Werfverslag 41

Vergadering van 05/02/2019

2807.15.STR

betreft.: Gevelrenovatie Strandpalace
 Projectlocatie: Zeedijk 341, 8430 Middelkerke

Situatie:

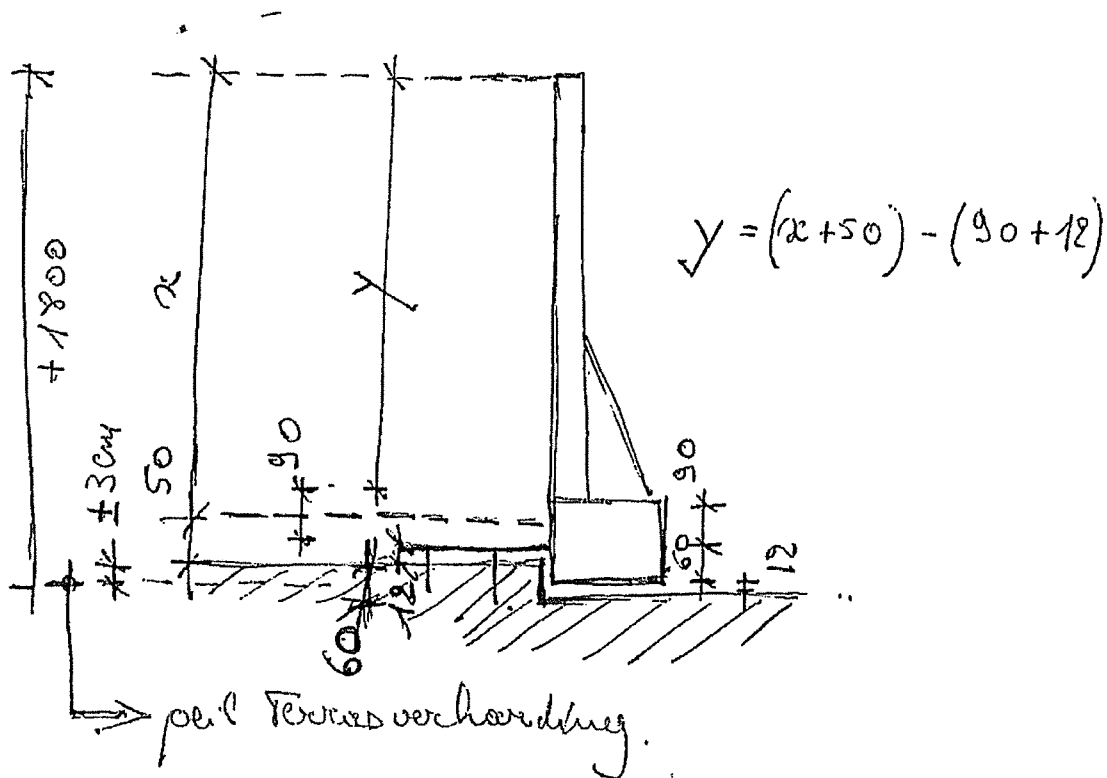
De steun voor het tussenscherm dient even hoog te komen als het tussenscherm. De exacte uitvoeringsmaat x, dient nog doorgegeven te worden.

Principe opbouw detail :

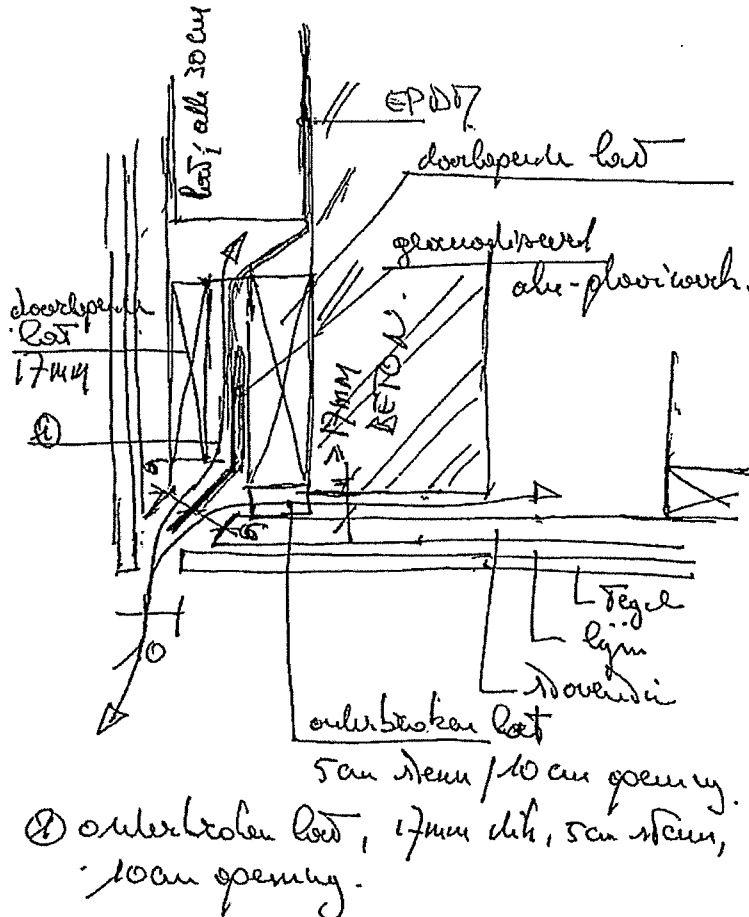
7. Details hoek balkonbekleding dient te zorgen voor de ventilatie van het plafond en het balkonfront + drainage van het water ter hoogte van het balkonfront.
